Bedømmelsesrapport for idékonkurrence

Stedet Tæller X Brolandingen

Vurdering af vinderforslag

Snit fra vinderforslaget af skraentskov til stenstrand til stenrev under vandspejlet

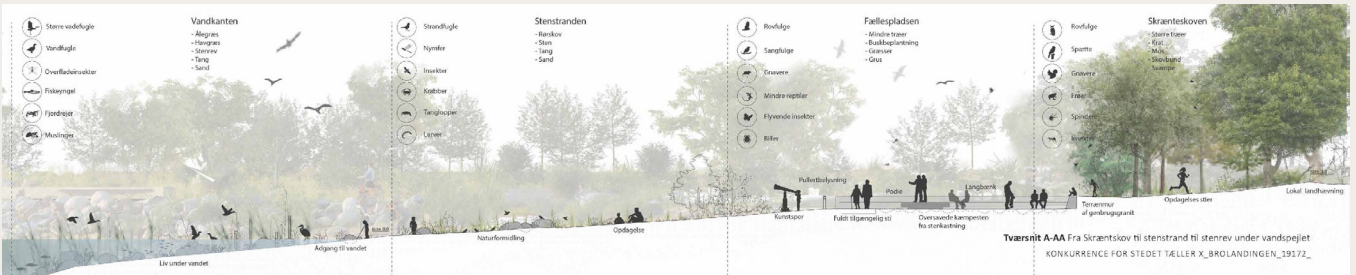
Realiserbarheden vurderes tilsvarende som overbevisende, og skal der tilrettes noget, så kan det ske uden at gå på kompromis med hovedidéen. Man kan overveje, om stien bør trækkes længere tilbage mod byen i forhold til hvor ofte den oversvømmes, men samlet set virker forslaget til at kunne tilpasses de driftsmæssige krav som skal til for at holde et tilfredsstillende niveau.
